Réf. CRMS : AA/AH/FRT10002\_689\_PUN\_Altitude100\_StAugustin

Objet : FOREST. Place de l'Altitude Cent. Demande de permis unique portant sur la restauration de l'enveloppe de l'église et sur sa mise en lumière

**Avis conforme de la CRMS**

Photo de l'église en 1935 © KIK-IRPA ; élévation jointe à la demande montrant, en orange, les zones réalisées en maçonneries de briques et en vert, celles en béton

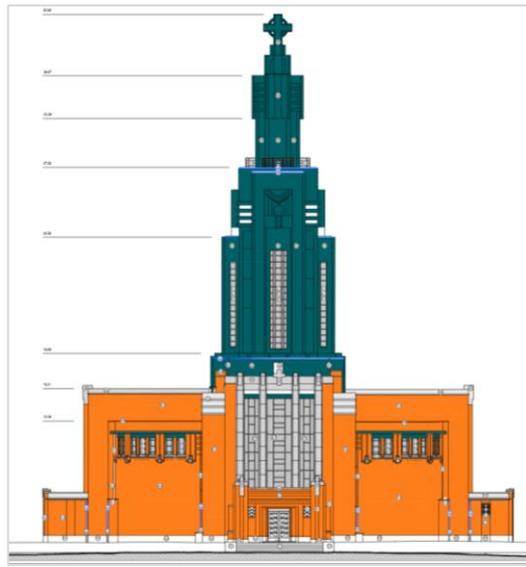
Concernant les enduits, les résultats des analyses préliminaires ont été croisés avec les recherches en archives, permettant de préciser leur composition, les pathologies observées ainsi que leurs causes. Une particularité de l'édifice est son mode constructif hybride : maçonneries de briques pour les zones inférieures et parties hautes en béton qui ont été progressivement traitées entre 1935 et 1946 au moyen d'un enduit *chromolith* à base de chaux (recouvrant ponctuellement certaines zones traitées en simi-pierre dans les premières années après la construction).

Composition du complexe d'enduits sur les façades en maçonnerie de briques, schéma extrait de la demande de permis

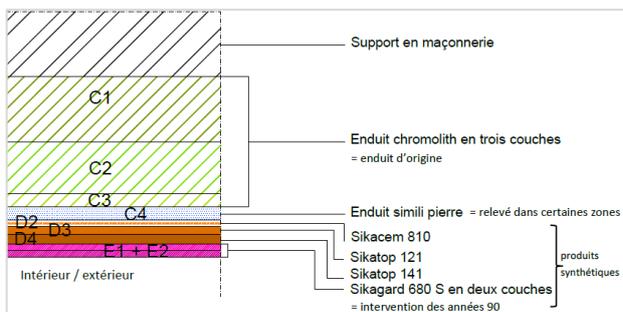
Par contre, dans la partie basse de l'édifice, l'incompatibilité des différents matériaux présents sur les façades de briques, couplée aux infiltrations dues au mauvais état des couvrements ont causé des fissures, faïençages et décollements. Cette partie avait en 1996 reçu les mêmes finitions synthétiques, cependant appliquées au-dessus des couches historiques, conservées et réparées.

Au vu de ces constats, il est proposé d'enlever la peinture synthétique de la tour, d'y réparer ponctuellement les enduits (des années 1990) et les bétons et de recouvrir la tour d'un enduit de finition minéral souple, perméable à la vapeur. Dans les parties basses, les travaux seront plus conséquents puisque tous les enduits / peintures synthétiques seront décapés. Un travail en recherche sera ensuite effectué sur l'enduit *Chromolith*, qui sera soit réparé, soit renouvelé. Le tout sera recouvert d'un enduit de finition souple, perméable à la vapeur d'eau et d'aspect minéral. Si l'homogénéité de la teinte de l'enduit ne peut être obtenue, une peinture minérale est également prévue sur la partie basse. La teinte finale des couches de finition reste à déterminer.
